ALPS処理水希釈放出設備及び関連施設の新設について

2022年2月25日

東京電力ホールディングス株式会社

2. 審査会合における主な指摘事項^{※2}**等に対する回答**

2. 循環攪拌実証試験の計画について

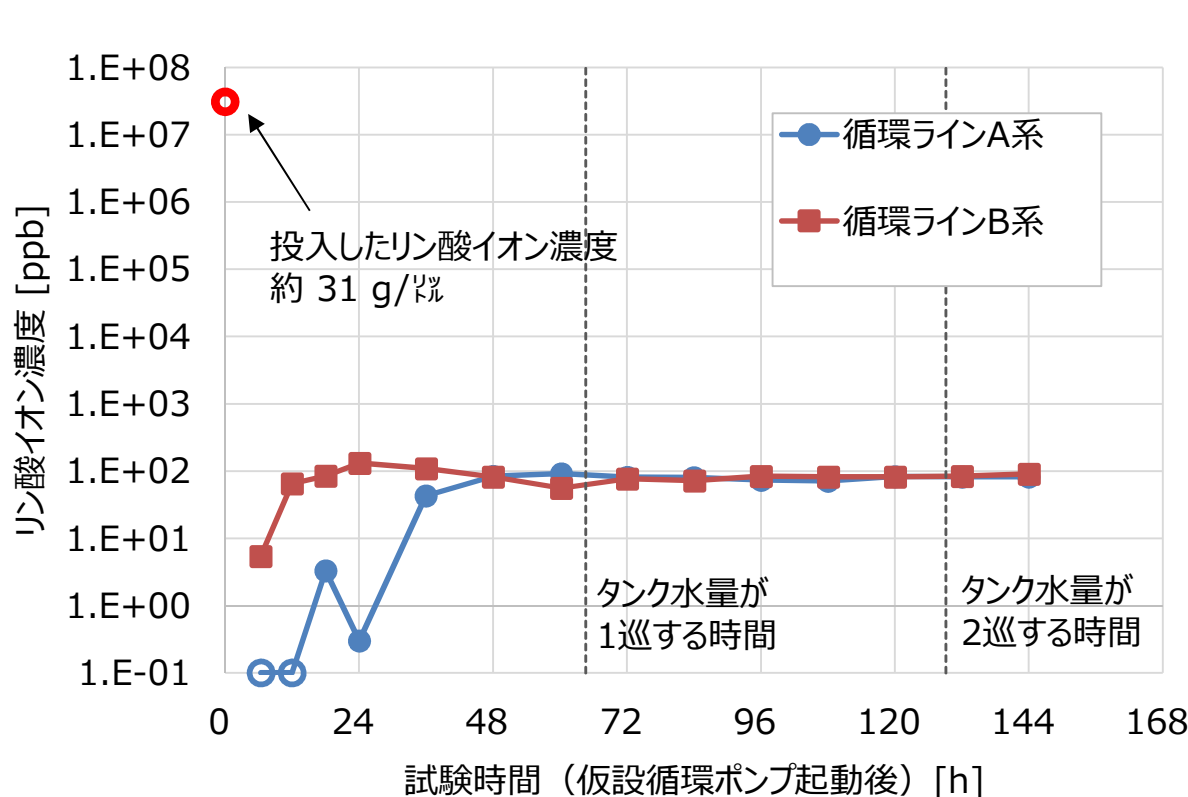
- 海洋放出前のK4エリアタンク内ALPS処理水の放射能濃度を均質化するための方法及びその妥当性を説明すること。

- ALPS処理水希釈放出設備では、タンク10基を1群として放出操作を行うことから、放出前にタンク内のALPS処理水が放出基準を満足していることを確認するため、サンプリングを実施する。
- 測定・確認用設備では、「発電用軽水型原子炉施設における放出放射性物質の測定に関する指針」に基づきタンク群の放射性物質濃度を均一にするため、攪拌機器でタンク単体を攪拌すると共に、循環ポンプによりタンク群全体の水を循環し、代表的な試料が得られるようにする。
- 2021年11月に実施したタンク1基での攪拌実証試験により、タンク1基での攪拌による均一の効果を確認できたことから、2022年2月にタンク10基を連結した循環攪拌実証試験（下図参照）を行い、当該設備構成によるタンク10基での均一の効果を確認する。

- 循環攪拌実証試験では、下表の計画にてリン酸とトリチウム濃度の均一の効果を確認する。

②-3. 緊急停止について

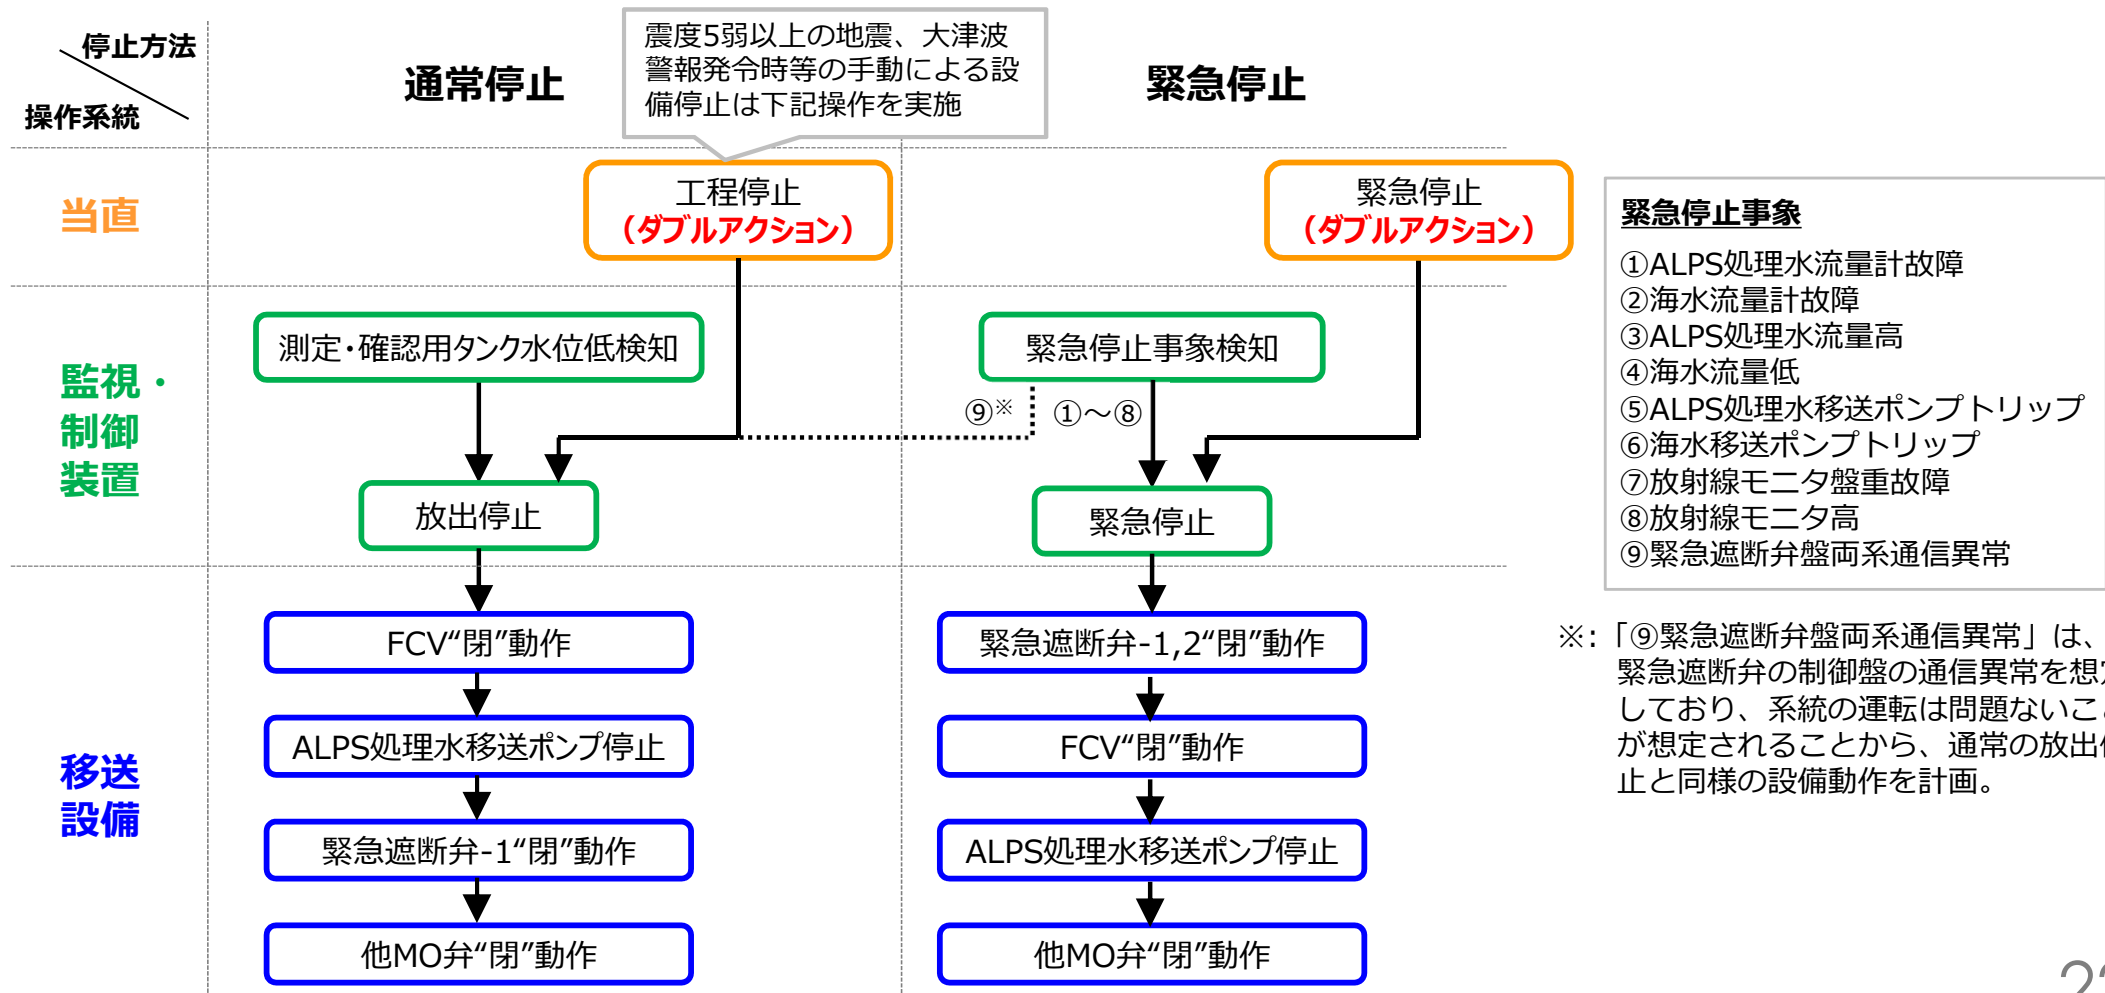
- 通常運転時において緊急遮断弁の動作が必要となった場合に、その他の設備の操作の有無を説明すること。また、放出操作を停止する際には、緊急遮断弁の動作が必要になる場合とそうでない場合に分けていることから、それぞれの場合における停止操作の内容を説明するとともに、前者の緊急遮断弁については、その役割と個数の設定根拠等を明確に示すこと。

- ALPS処理水の放出操作では通常停止する場合の他に、通常運転から逸脱するような異常を検知した場合に、緊急停止させる場合もある。
- 通常停止、緊急停止のいずれの場合においても、概ね同様の設備の停止・動作指令が入る計画。
(緊急遮断弁-2のみ異なるが、緊急遮断弁-2は、緊急停止や点検時以外、動作させない計画)
- 手動による停止を除き、いずれの設備停止についても、監視・制御装置が設備の状態を検知することによって、設備を停止させる設計となっている。

③-1. 誤操作想定箇所及びインターロックの考え方

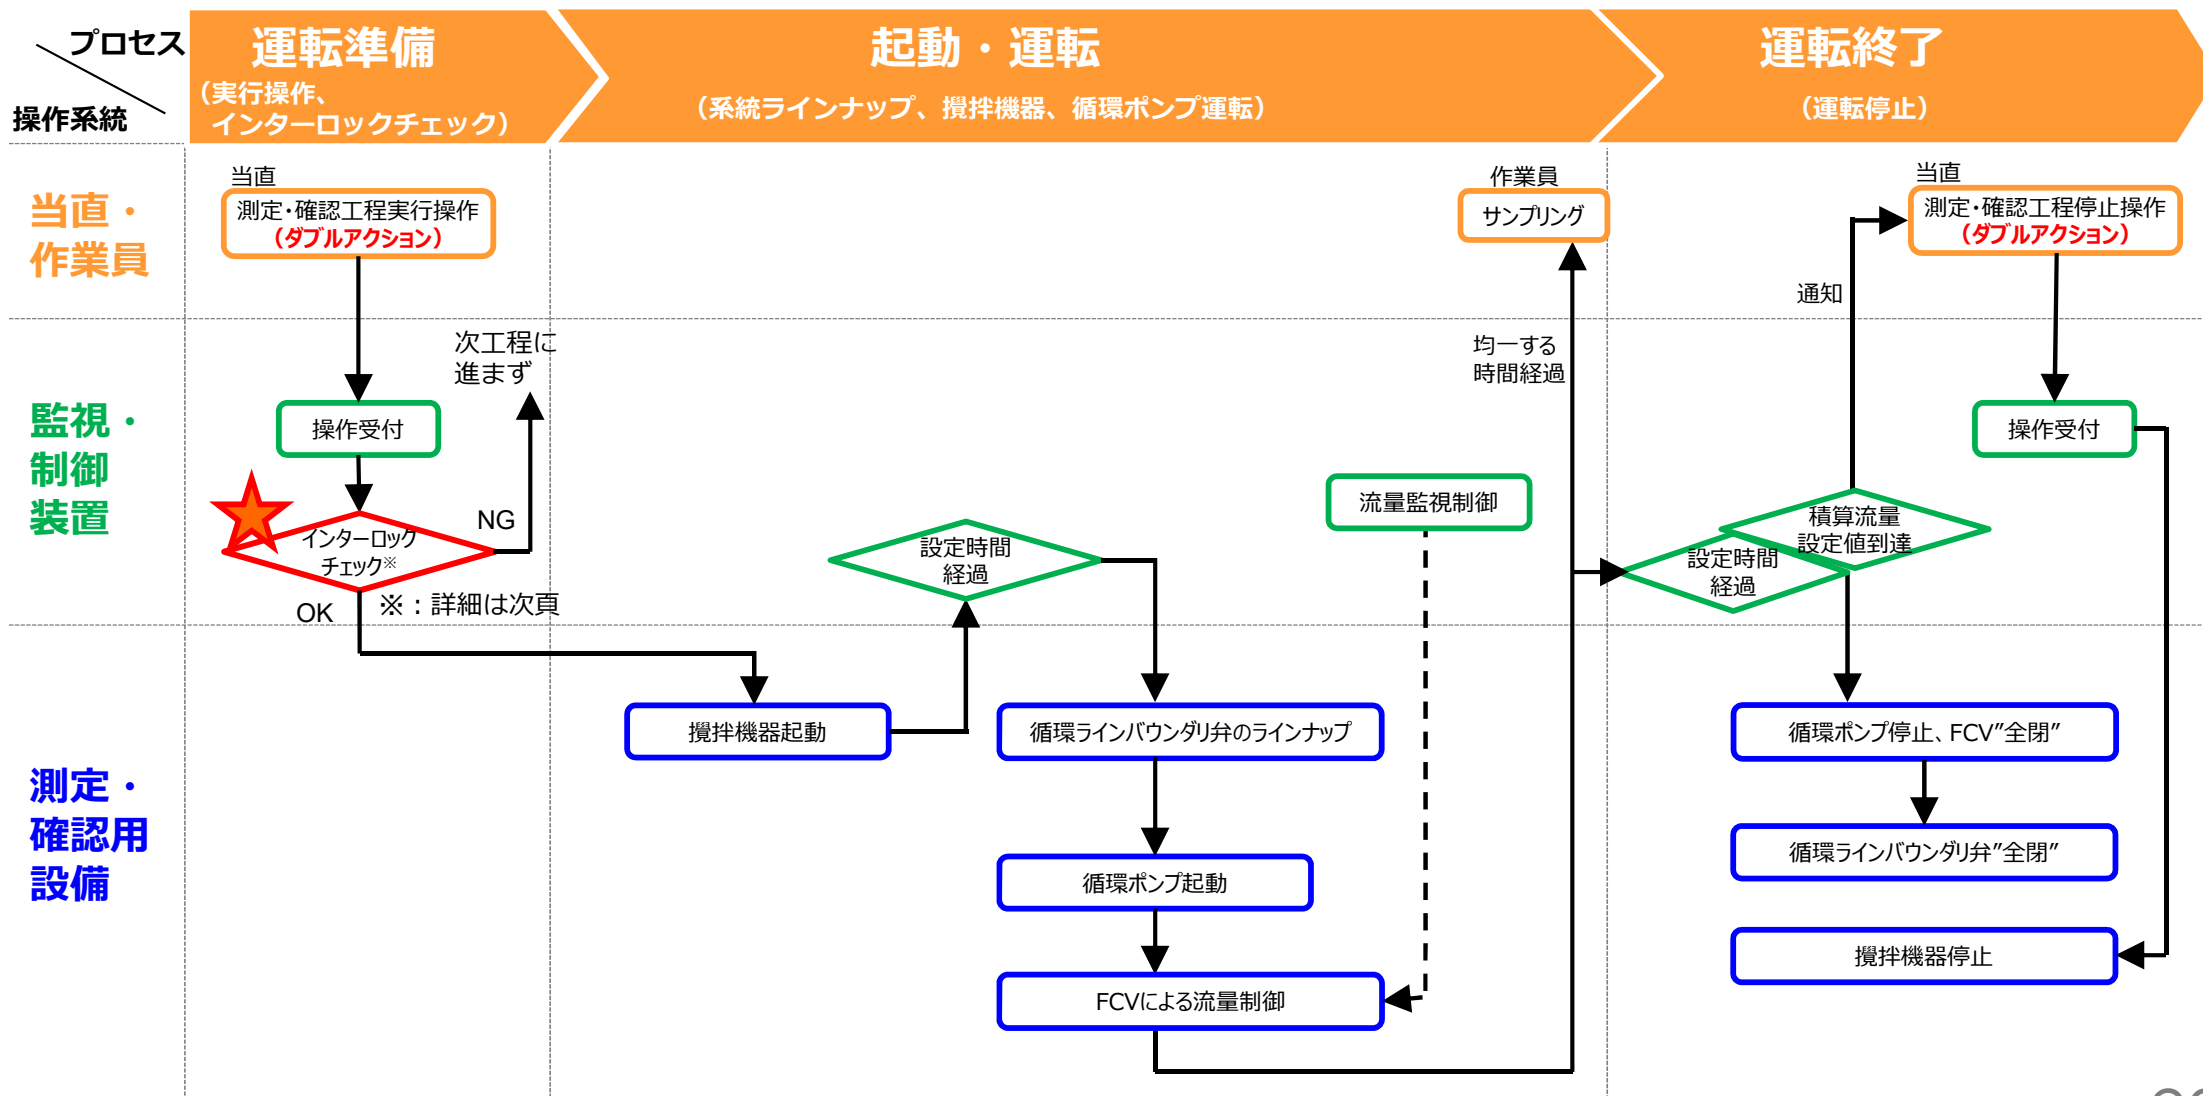
- 監視・制御装置について、登録操作の頻度や人の手が介在する範囲をしっかりと明確に示すこと。
また、どこでどのようなエラーが起こりうるのか、網羅的に考えることが重要。ヒューマンエラー防止の観点から、できるだけ人の手が介在させないという考え方もあるが、他方、それによりブラックボックス化が懸念されるため、全体を俯瞰した誤操作防止の対策を示すこと。

- 上記で対策を講じた上で、更に『意図しない形でのALPS処理水の海洋放出』を防止するため、特に後戻りがきかない操作を誤って実施した場合でも、次工程へ進む（機器の動作含む）ことを阻止するインターロックを設けている。

- 測定・確認すべきタンク群／放出すべきタンク群を誤って選択しても、機器の動作を阻止

- 放出可能なトリチウム濃度、希釈倍率ではない場合、次工程（放出操作）へ進むことを阻止

⑤-2. ALPS処理水流量の管理

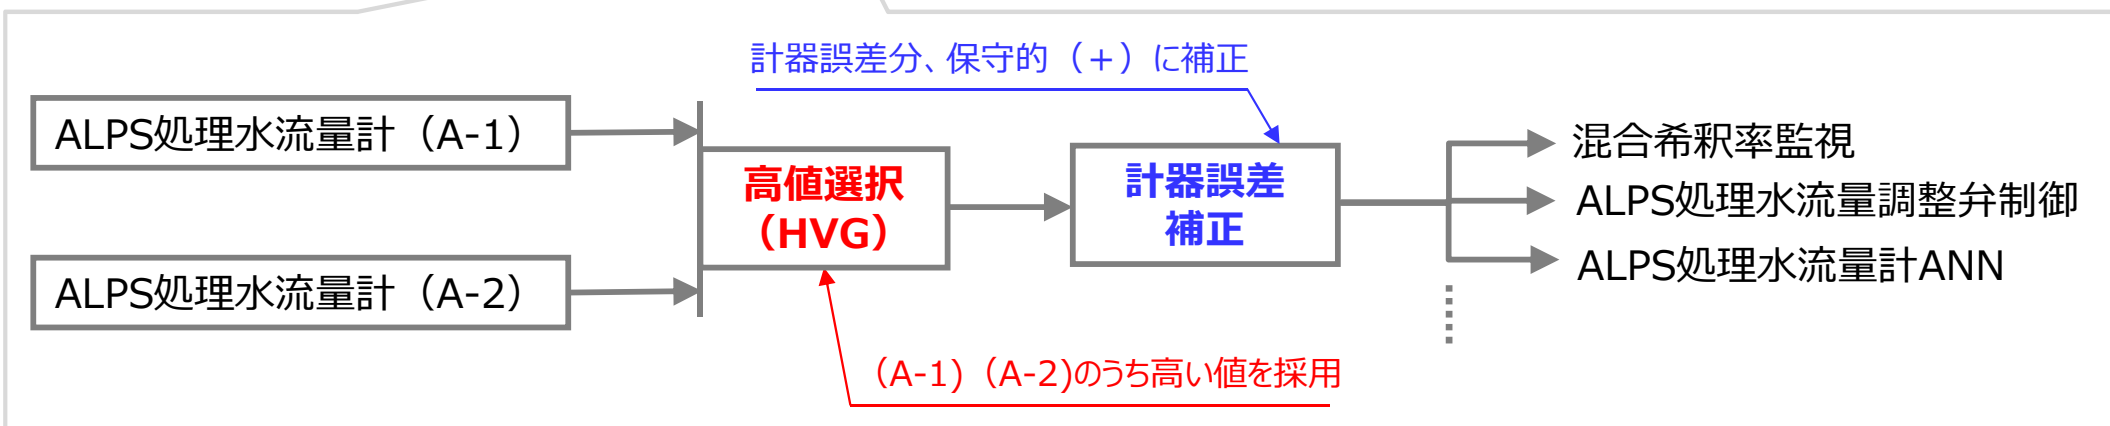
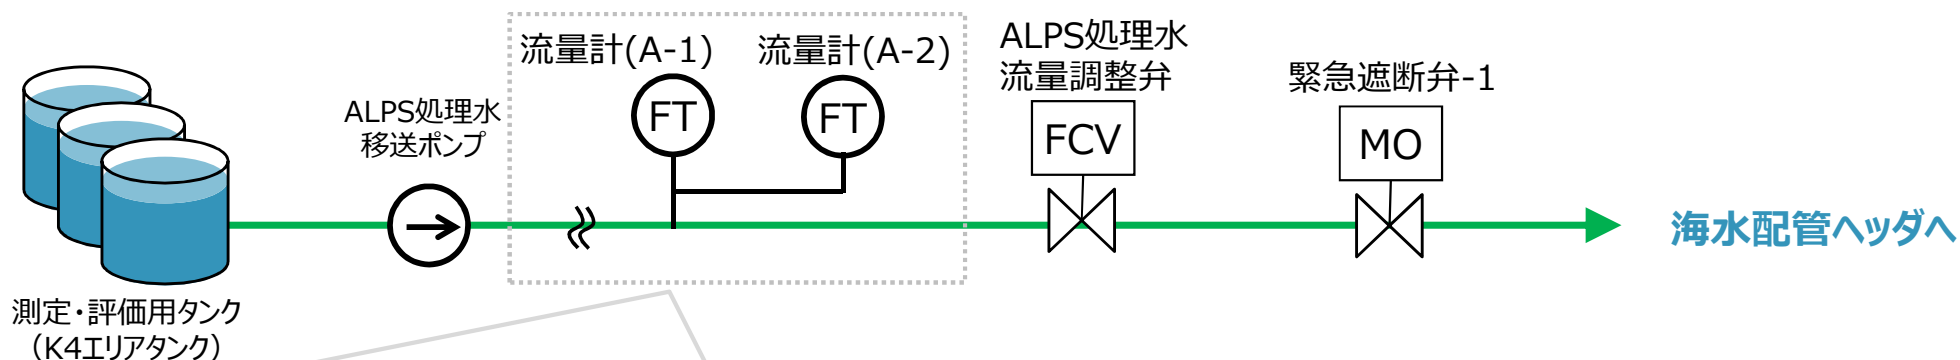
- 不具合発生時の設備等の妥当性評価の結果を踏まえて、ALPS処理水流量計を2重化しているが、両系の指示値の差に一定以上の開きが生じたことをもって異常であると判断する際に、流量計のゆらぎを考慮してどのように異常値を設定するのかについて、考え方とあわせて説明すること。

- 移送設備ではALPS処理水移送ポンプ、流量計、ALPS処理水流量調整弁を設置し、移送時には常時流量を監視する設計としている。なお、流量計は機器の単一故障等が発生した場合においても、流量が正しく測定できるように二重化を行う。
- 二重化された流量計を採用するにあたり、混合希釈率の監視やALPS処理水流量調整弁の制御では測定値のうち安全側の測定値を採用することに加え、計器誤差を見込んだ測定値にて監視・制御を行う。また、二重化した流量計は各々の流量を相互に監視し、計器誤差以上の偏差が発生した場合に異常と判断し警報を発生させ、放出を停止させる設計とする。
- 流量計には、設定した希釈倍率に応じた上限流量を設定し、上限に達した場合や流量計が故障した場合は警報を発生させるなど、異常の早期検知が可能な設計とする。

⑤-3. 海水流量の管理

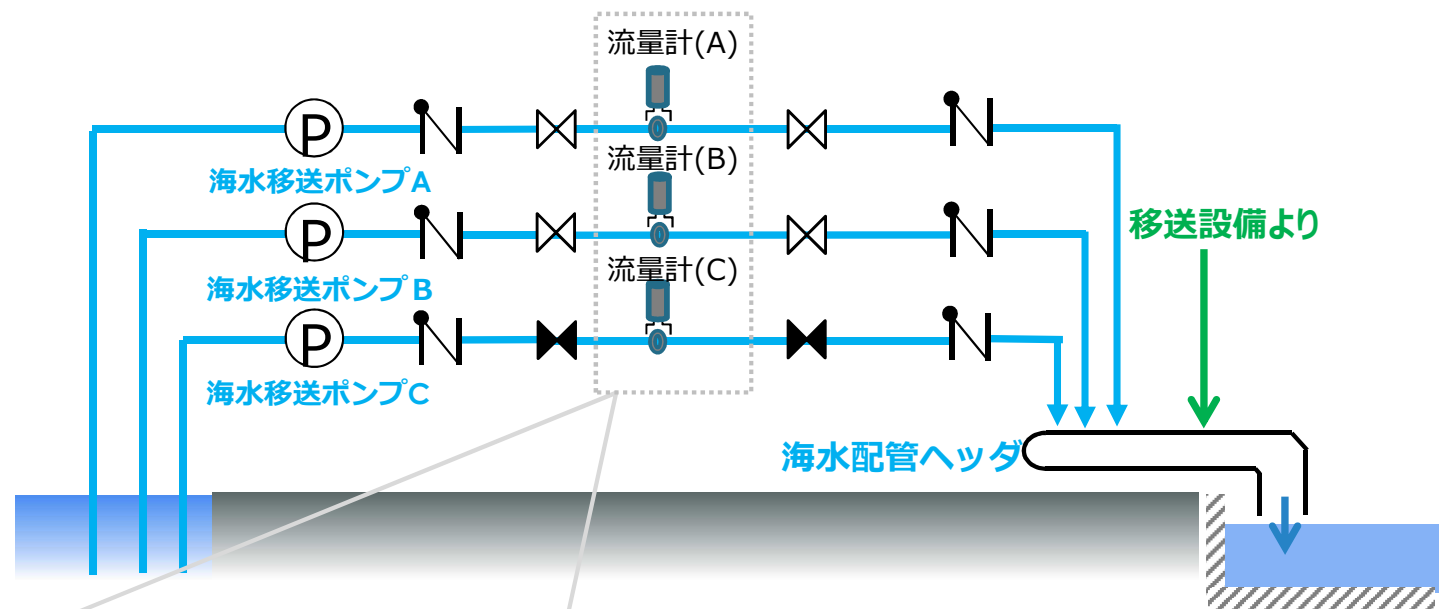
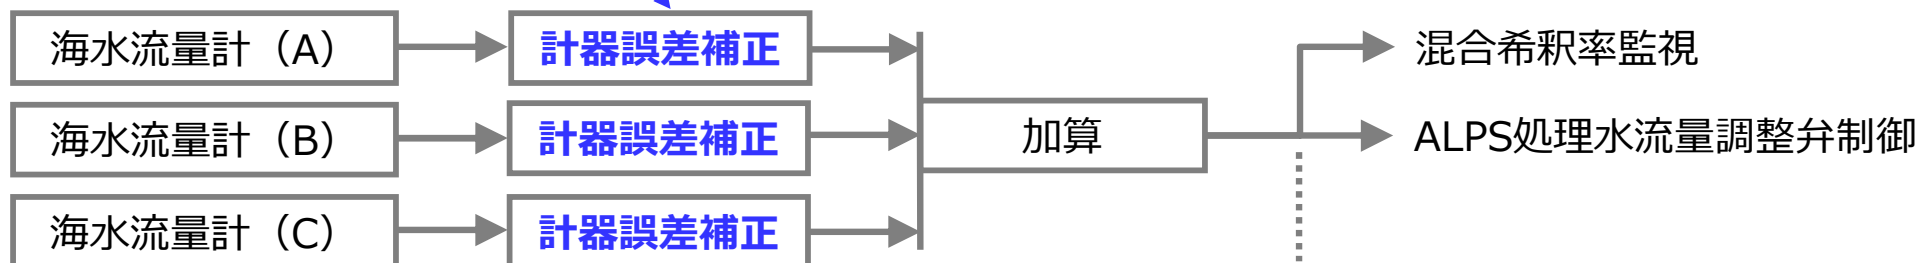
- 海水で希釈した後のリアルタイムでのトリチウム濃度の確認は、希釈水量と処理水量の比率で計算することとなっており、流量測定信頼性が重要であることから、どのような設計になっているか、具体的な設備設計を示すこと。
- ALPS処理水流量計と海水流量計の誤差等を示すとともに、それらを踏まえてどのように希釈海中のトリチウム濃度を設定するのか説明すること。

- 希釈設備では海水移送ポンプ、流量計を設置し、運転系列毎の流量を常時監視する設計としている。
- 混合希釈率の監視やALPS処理水流量調整弁の制御では、計器誤差を見込んだ測定値にて監視・制御を行う。
- なお、運転系列の海水流量を相互に監視し、計器誤差以上の偏差が発生した場合や流量計が故障した場合は異常と判断し警報等を発生させ、放出を停止させる設計とする。
